Projet ETML-ES – Modification – « Hard/Soft »

PROJET:	2418-Démonstrateur Graphique		
Entreprise/Client:	ETML-ES	Département:	Electronique
Demandé par (Prénom, Nom):	Serge Castoldi/José Moreno	Date:	15.11.2024
Objet (No ou réf, pièce, PCB...)	PCB/Schéma		
Version à modifier:	A

2 Référence conception

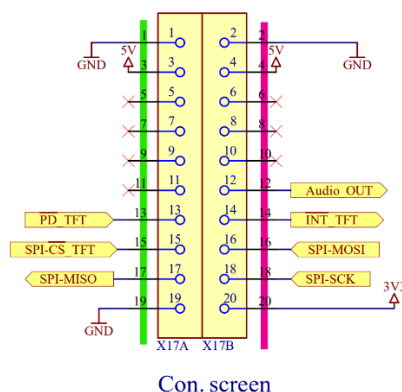
#	Description	Fait par	Approuvé
Hard	1	Augmenter la taille des trous du connecteur d'alimentation X16		
Hard	2	Inverser les connexions du connecteur X17		
Soft	3	Afficher quelque chose sur l'écran		
Soft	4	Tester la partie audio avec l'écran		
Soft	5	Tester UART

Pour modification X17 : Tout ce qui est connectés en **vert** doit aller du coté **rose** et inversement, mais sur la même ligne. (Exemple : SPI_MISO en pin 17 doit aller en pin 18) Il ne faut pas toucher le connecteur lui-même, ni inverser X17A et B.
